Criteria toolboxoplossing 'ondergronds'

Er is onduidelijkheid over de criteria die TenneT hanteert, voor het gebruik van de *toolboxoplossing 'ondergronds'*. Voor het ene knelpunt wordt moeiteloos een ondergrondse variant opgenomen in het MER. Bij een ander knelpunt weigert TenneT een ondergrondse variant te onderzoeken.

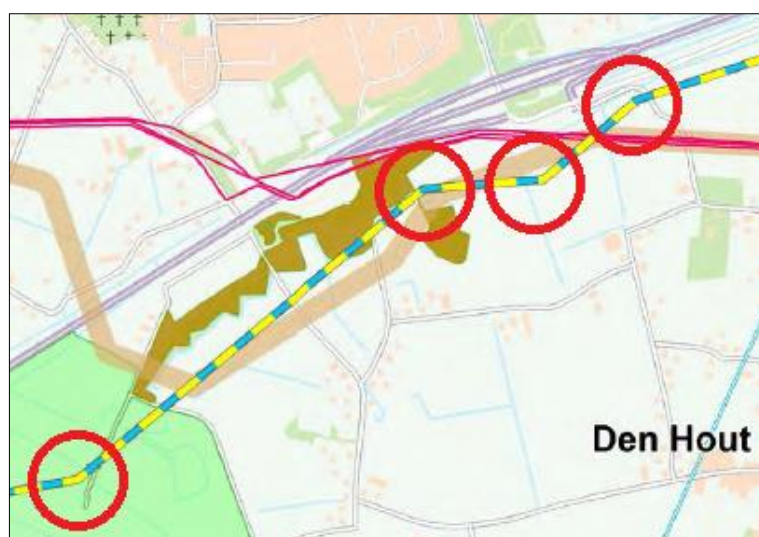
Tracé Rood doorkruist ter hoogte van Oosterhout een NNN-gebied en passeert een woonwijk. TenneT gaat uit van een indicatieve magneetveldzone van 90 meter. De kortste afstand tot de rand van de woonwijk is zo'n 120 meter. Bij een belasting van gemiddeld **30 procent** zal daar maximaal een magneetveldsterkte van **0,225 μT** worden bereikt¹.

Zelfs als de belasting van de verbinding toeneemt tot gemiddeld **50 procent**, dan nog zal de magneetveldsterkte aan de rand van de woonwijk onder de grenswaarde van **0,4 μT** blijven². Toch heeft TenneT voor dit 'knelpunt' de toolbox geopend, en een ondergrondse variant opgenomen in het MER. **Als werkgroep juichen wij deze beslissing toe.** De ondergrondse variant zal heel andere milieueffecten hebben dan de bovengrondse. Dat is voldoende aanleiding om deze te onderzoeken in het MER.

Zonder overleg heeft TenneT een afwijkend tracé opgenomen in het kaartenboek (zie ook de bijlage). Omdat de TenneT-editie vier zware hoekmasten vergt (rode cirkels) lijkt deze versie de indieners onhaalbaar. In elk geval zullen deze hoekmasten de MER-score sterk negatief beïnvloeden.

De indieners hebben naast een bovengrondse, ook een ondergrondse variant voorgesteld (groene lijn). Die variant gaat even ten westen van Terheijden ondergronds, wordt strak gebundeld met snelweg A59, en komt ten oosten van de linie (of van industriegebied Weststad) weer bovengronds.

De voordelen van deze variant boven de versie uit het kaartenboek (rechts) zijn evident. Onder meer:

- geen doorsnijding van het NNN-gebied Binnenpolder Terheijden;
- geen aantasting van de Linie van Den Hout;
- geen kruisingsprobleem met de bestaande 150 kV en het Wilhelminakanaal.

Een ondergrondse variant zou totaal andere MER-effecten hebben. Vandaar dat de werkgroep TenneT heeft verzocht om **beide varianten** te onderzoeken in de MER-procedure.

TenneT heeft het verzoek afgewezen, met als argument dat een ondergrondse variant uitsluitend kan worden onderzocht als er geen haalbaar bovengronds tracé mogelijk is. Los van de vraag of een bovengronds tracé met vier hoekmasten in en rond een Rijksmonument haalbaar is (en waarom een bovengronds tracé bij Oosterhout dan als niet haalbaar wordt beoordeeld), **de ondergrondse variant zou totaal andere MER-effecten hebben**. Alleen daarom zou deze al moeten worden onderzocht.

- 1 of deze variant met grote milieuvoordelen terecht buiten beschouwing wordt gelaten, omdat er (volgens TenneT) ook een bovengronds tracé mogelijk is;
- 2 heldere, eenduidige criteria op te stellen voor het toepassen van de toolboxoplossing 'ondergronds'.
